関係機関との協議を踏まえた縮減項目の説明図

平成１５年１１月３０日

独立行政法人水資源機構

グラウトトンネル覆工の取りやめ

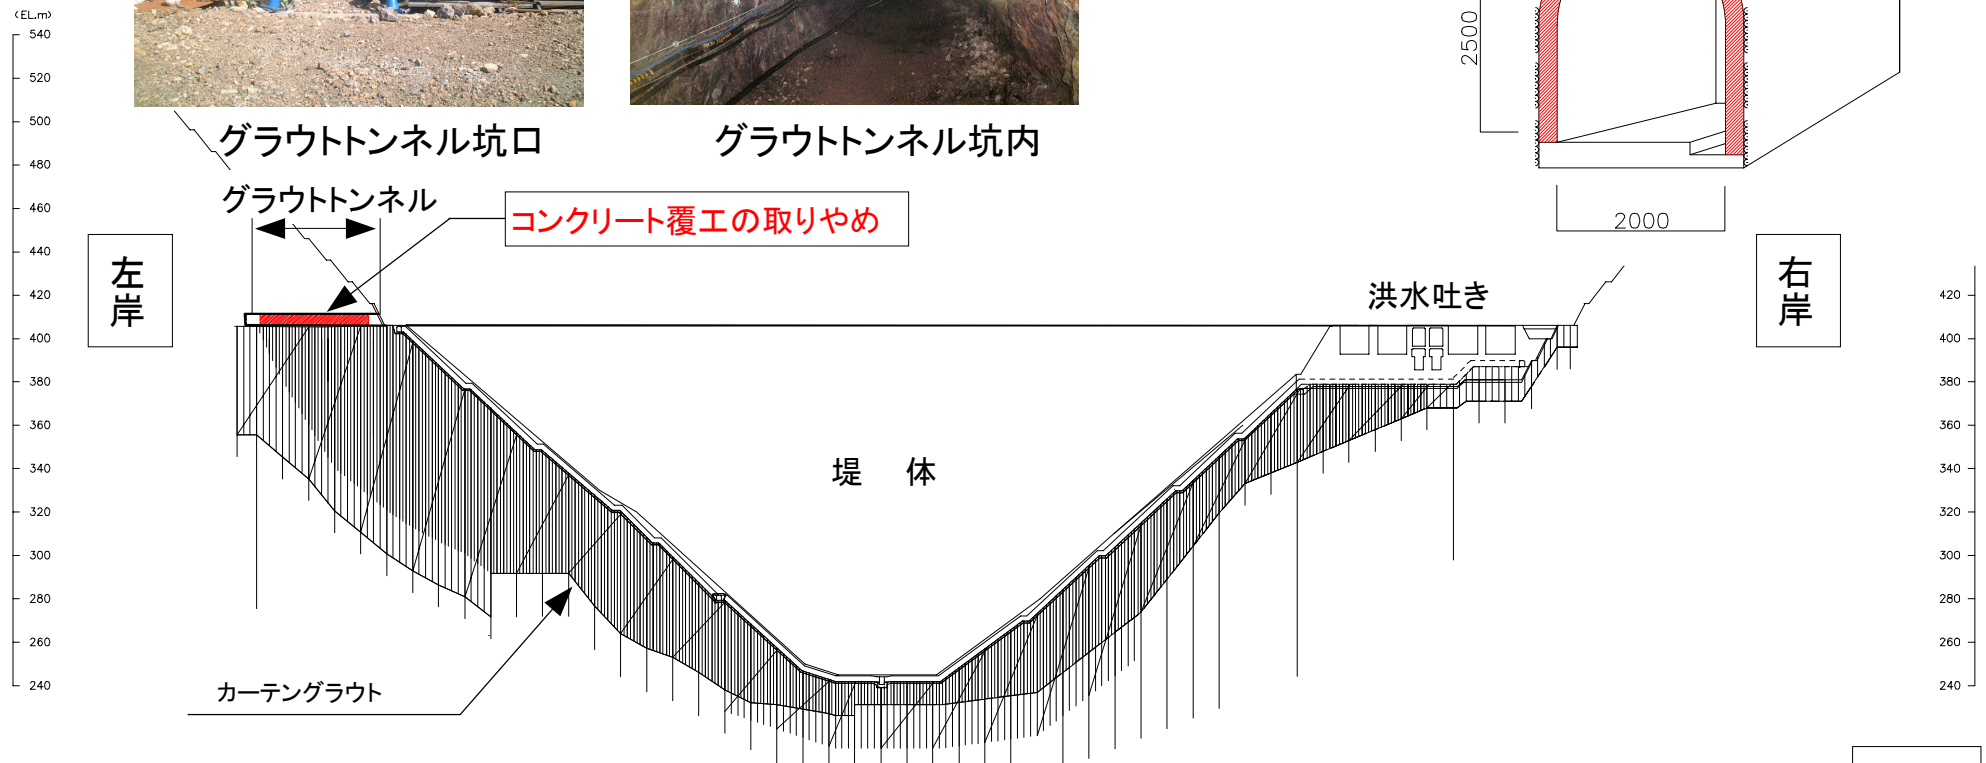
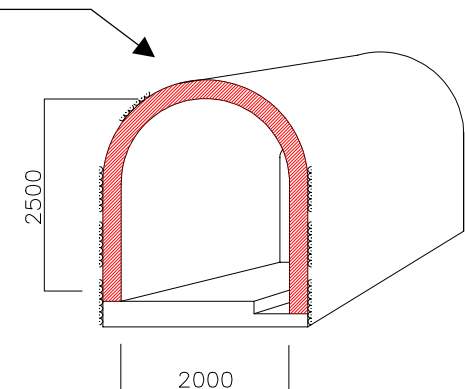
ダムサイト左岸のグラウトトンネルの覆工について、必要最小限の安全性と耐久性を確保するため、観測計器設置箇所や倉庫として使用する区間のみコンクリート覆工とし、それ以外の部分はコンクリート吹付けとします。

コンクリート覆工の取りやめ

対応：湧水、肌落ち等の可能性が懸念されるが、パイロット的に取り組み、モニタリングをおこなっていく。

ゲート操作室覆工の変更

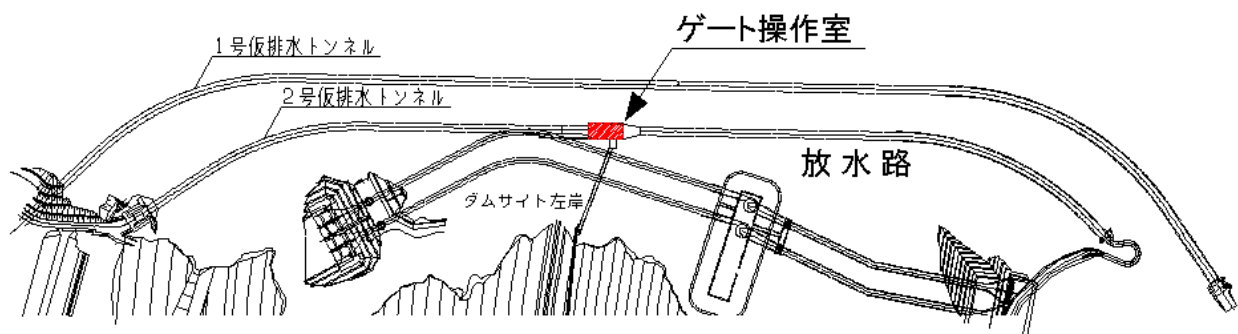
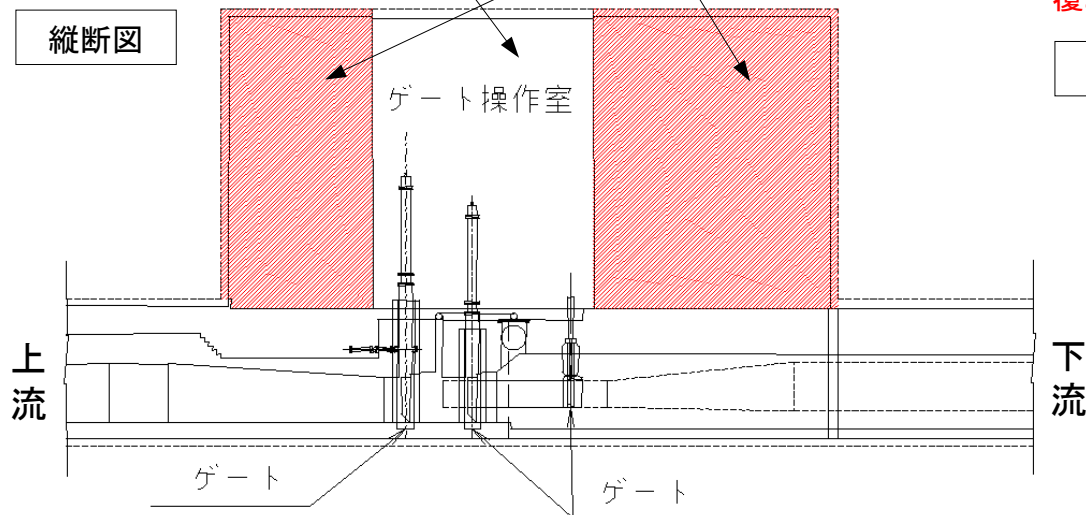
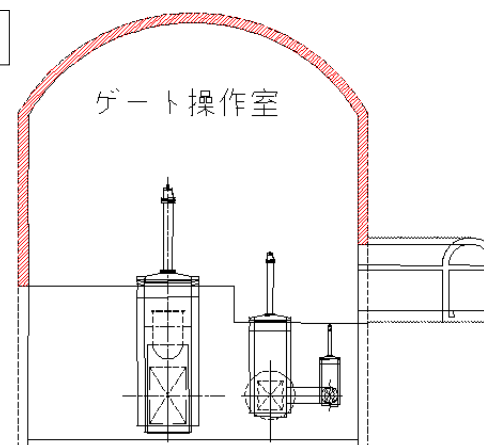
ゲート操作室の覆工について、必要最小限の安全性と耐久性を確保するためゲート上部の部分のみコンクリート覆工とし、それ以外の部分は鋼繊維補強コンクリート吹付けに変更します。

ゲート上部のみコンクリート覆工

鋼繊維補強コンクリート吹付けに変更

覆工コンクリート → 鋼繊維補強コンクリート吹付けに変更

対応：湧水、肌落ち等が懸念されるが、パイロット的に取り組み、モニタリングをおこなっていく。

ゲート下流放水路の補強工法の変更

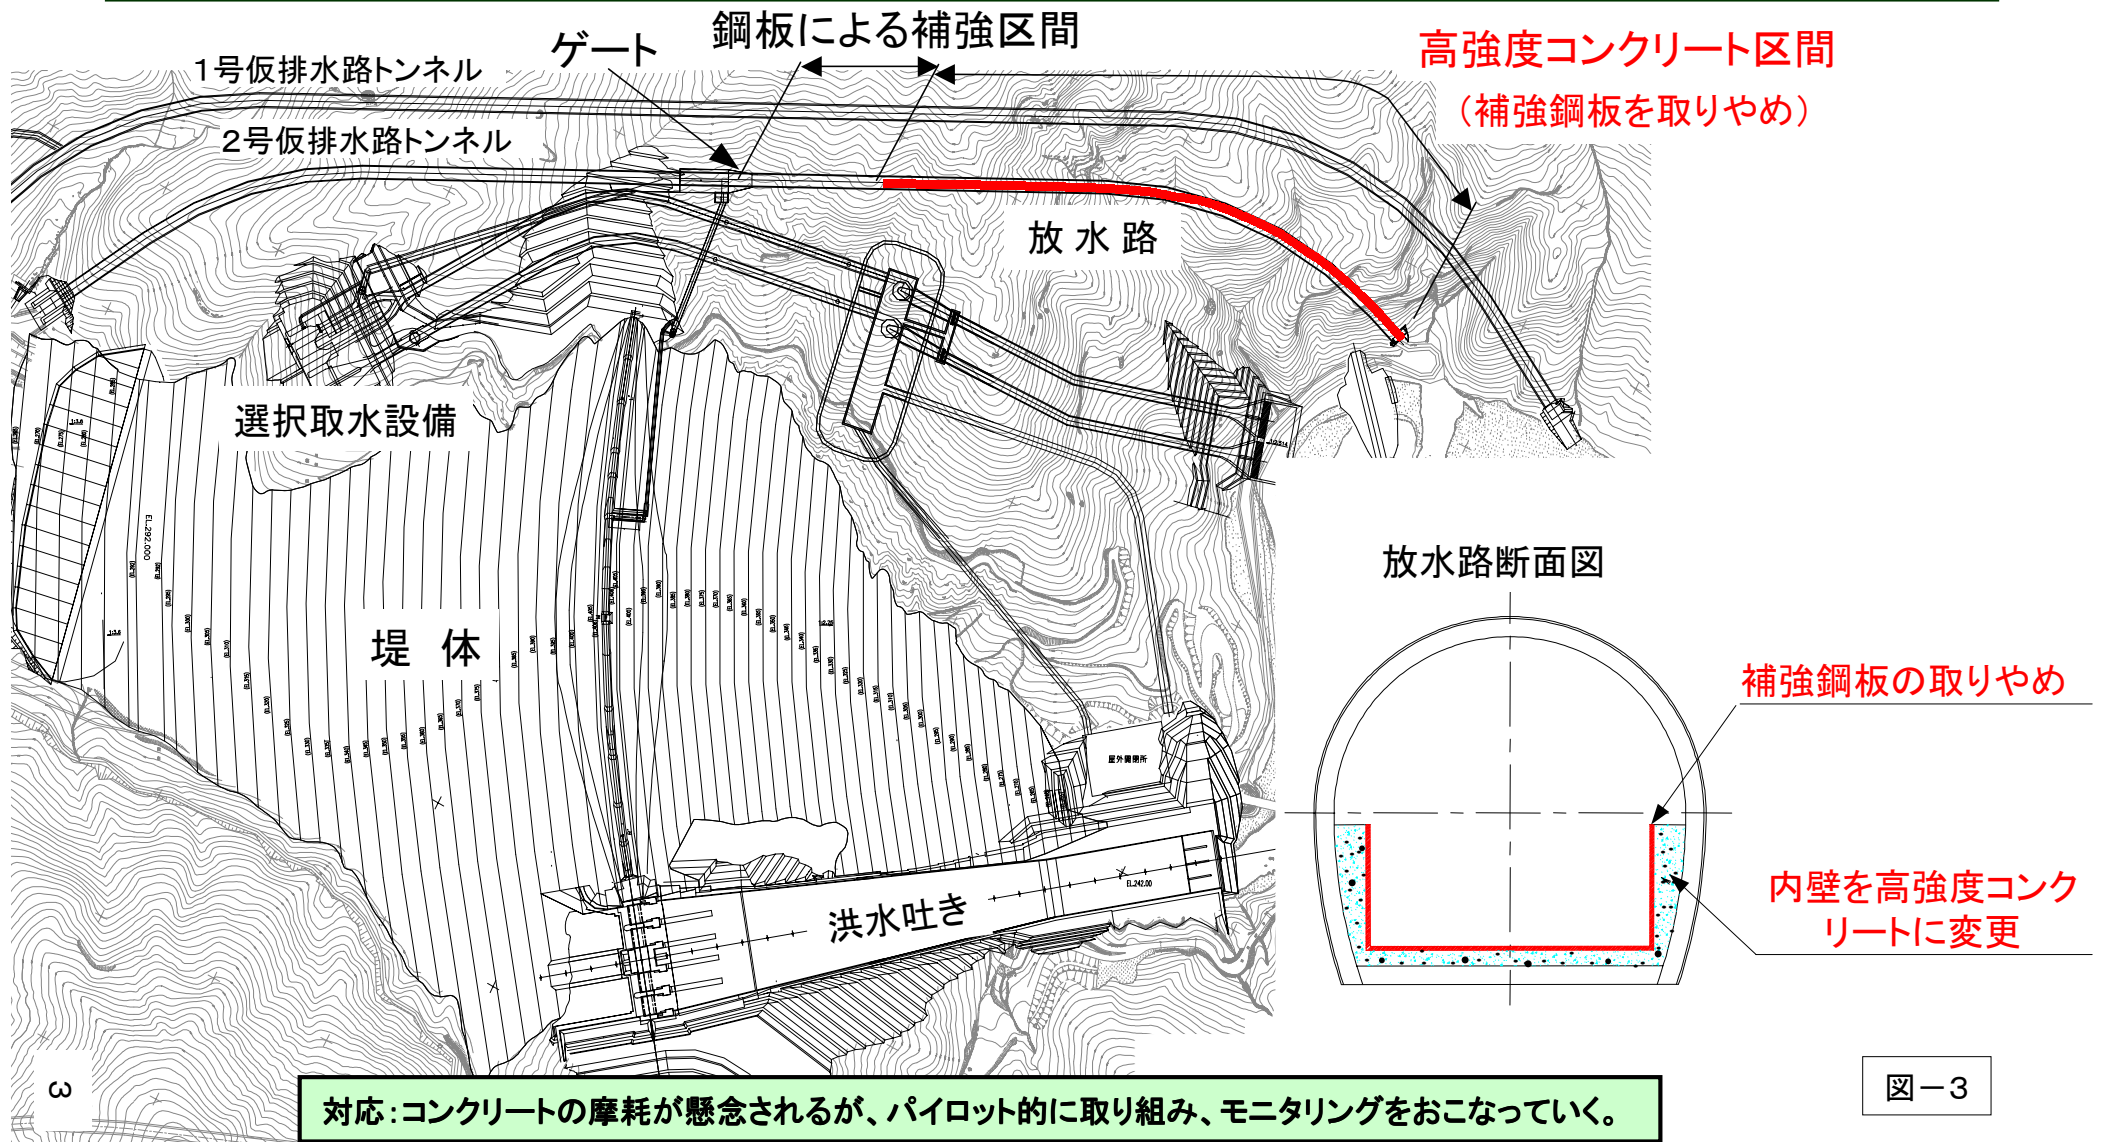
利水放流用ゲート・水位低下用放流ゲートから下流の放水路の内壁補強対策について、放流水による衝撃の影響が小さい区間は、鋼板による補強に代え、内壁を高強度コンクリートに変更します。

水位低下用放流設備放流管の分岐管の取りやめ

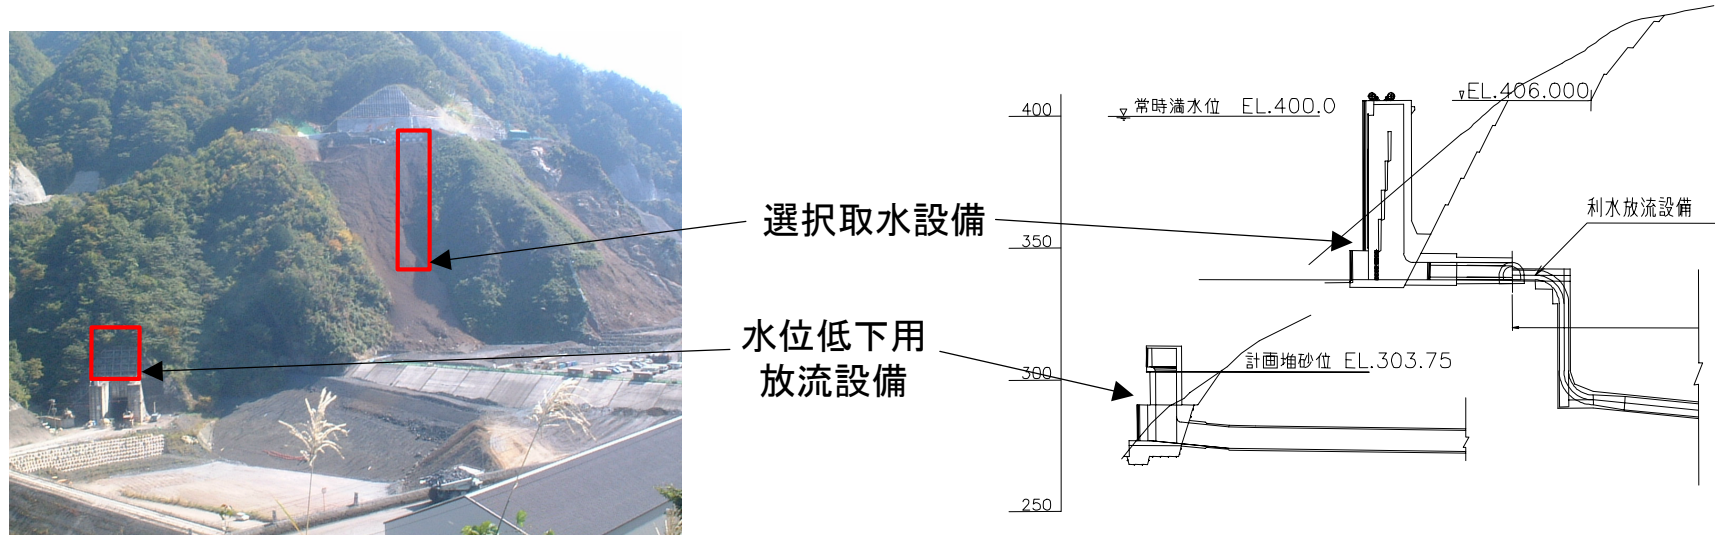
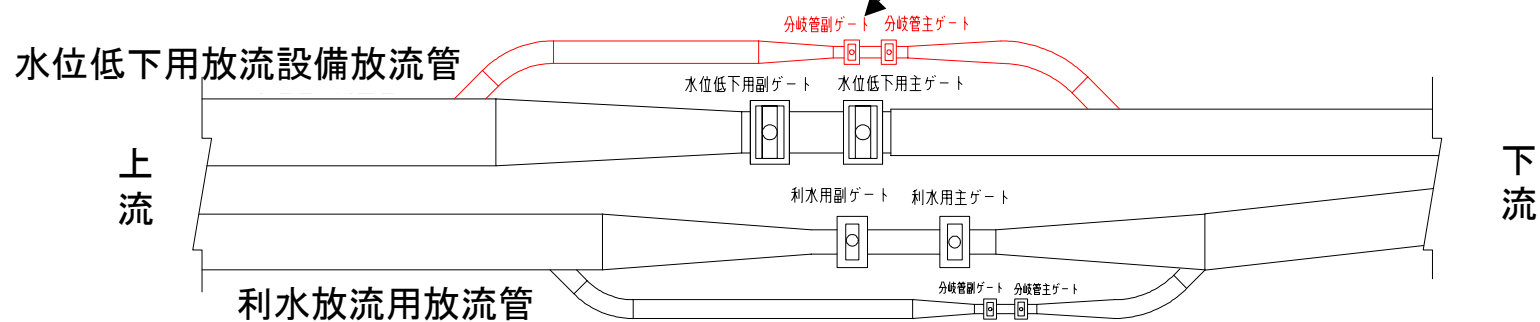
水位低下用放流設備の放流管について、放流水量の精度を確保するために設置することとしていた分岐管を取りやめます。

課題：少量放流時には、必要量以上の放流水量となる場合がある。
また、試験湛水期間が若干延びる可能性がある。

図-5

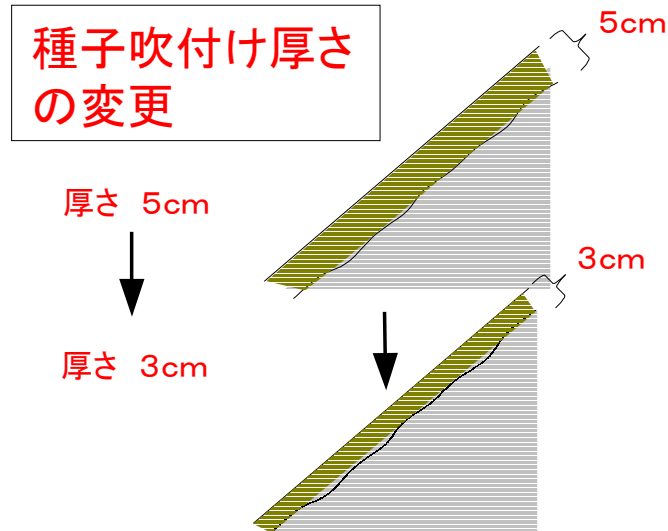
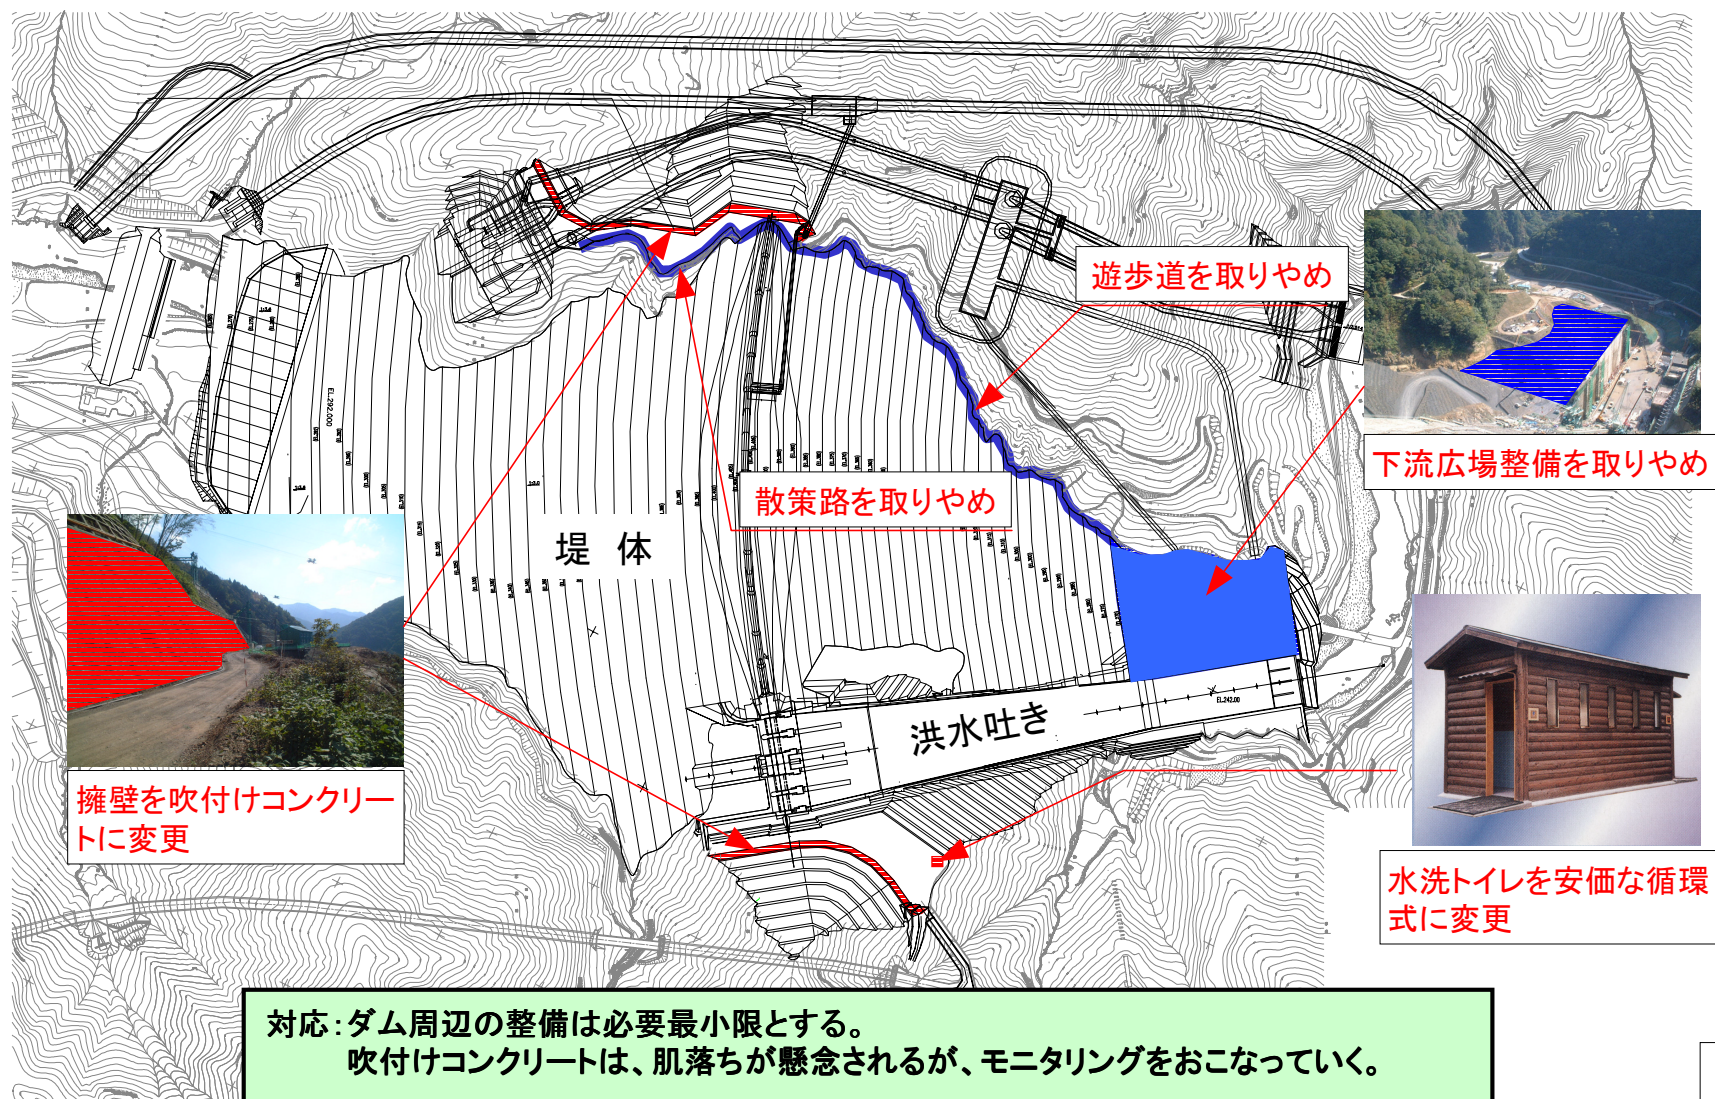
コア山法面の種子吹付け(厚層基材吹付け)について、施工上で必要な最小限の吹付け厚さに変更(5cm→3cm)ます。

課題: 植生の定着に多少時間を必要とする可能性があるが、パイロット的に施工する上で必要最少限の厚さの吹付けとする。

ダム周辺整備計画の変更

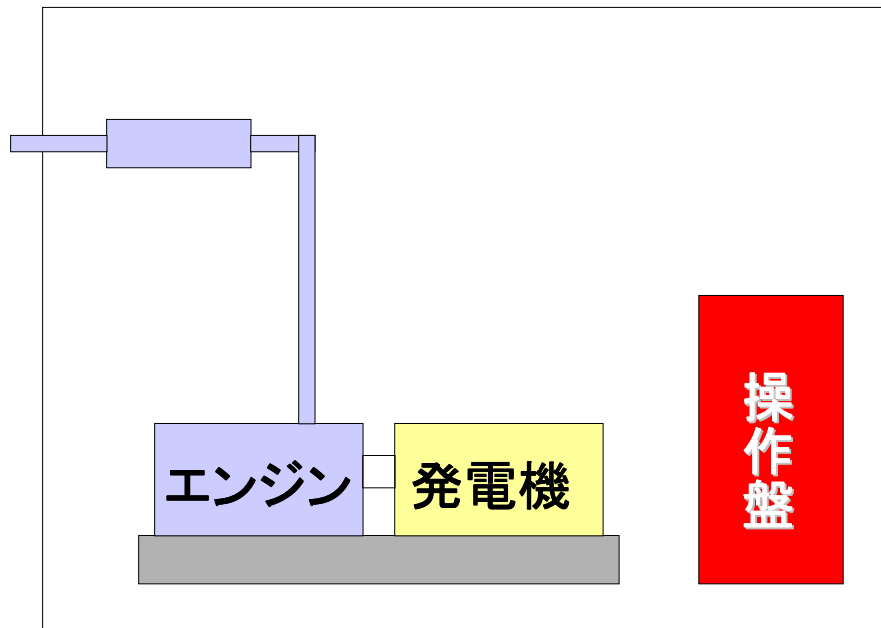
ダム周辺の整備について、下流広場の整備を取りやめるなど、最小限の整備内容とする。また、ダムサイト左右岸の天端法面の擁壁を吹付けコンクリートに変更します。

予備発電設備の型式変更

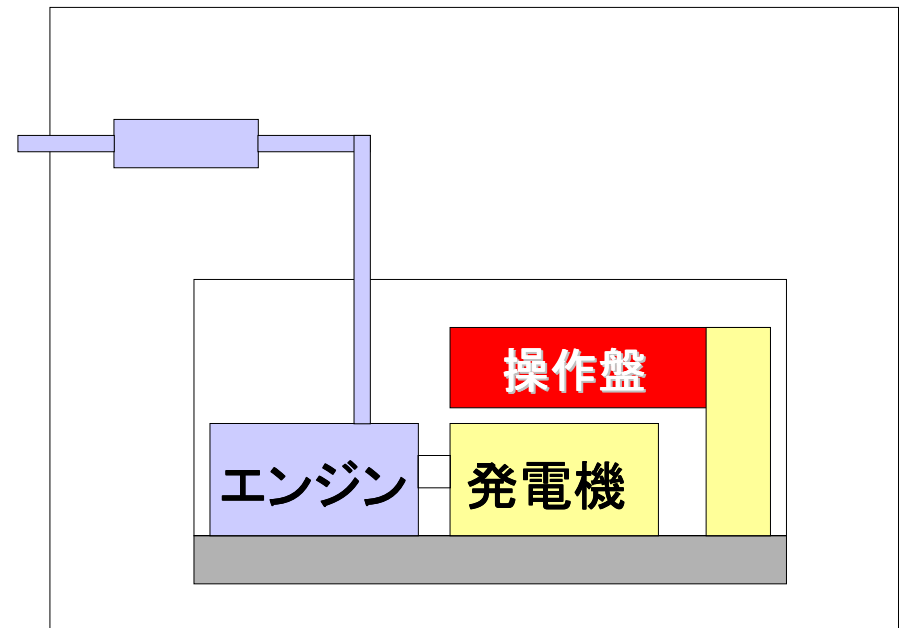
予備発電設備について、操作盤を別途必要とする発電装置から操作盤の機能を搭載した搭載型発電装置に変更します。

対応: この型式は必要な機能は備えているものの、この規模の設備ではダムでの実績はないが、コスト縮減に向けてパイロット的に取り組む。

ダム用施工設備の一部残置

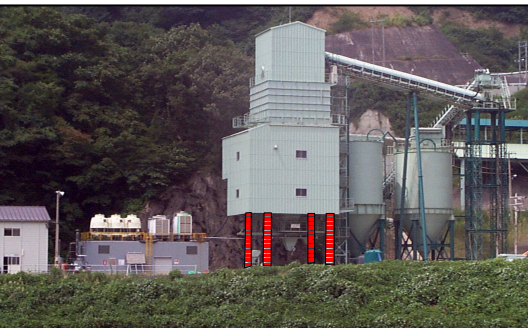
ダム用施工設備のうち、骨材製造設備とコンクリート製造設備の一部について、ダム工事完成後に撤去せずに現地に残置します。

対応：貯水池の最低水位以下に残置されるが、残置物に対しては管理段階において注意を払う。

図-9

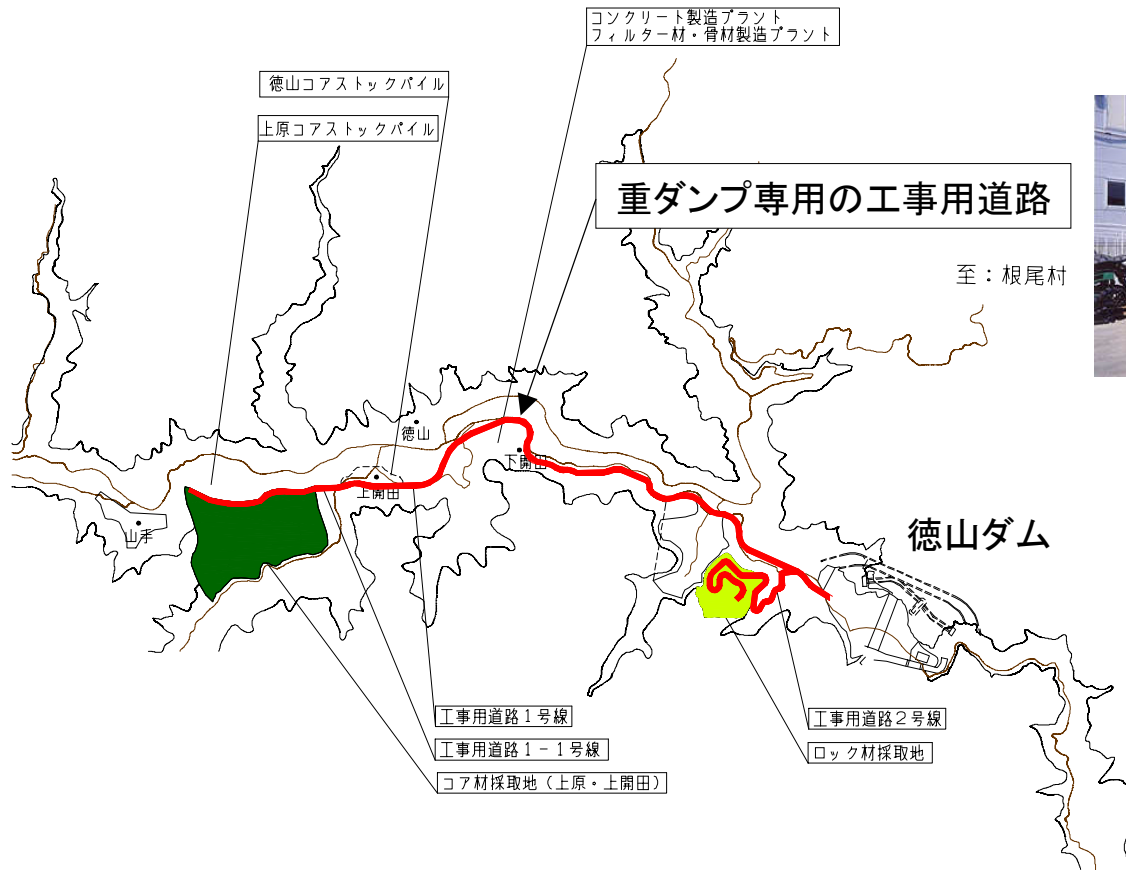
重ダンプ専用の工事用道路の維持補修について、使用機械を大型化し、作業効率の向上を図ります。

課題: 大型機械は汎用性がないため、故障時等の対応には時間がかかる懸念があるが、コスト削減に向けてパイロット的に取り組む。
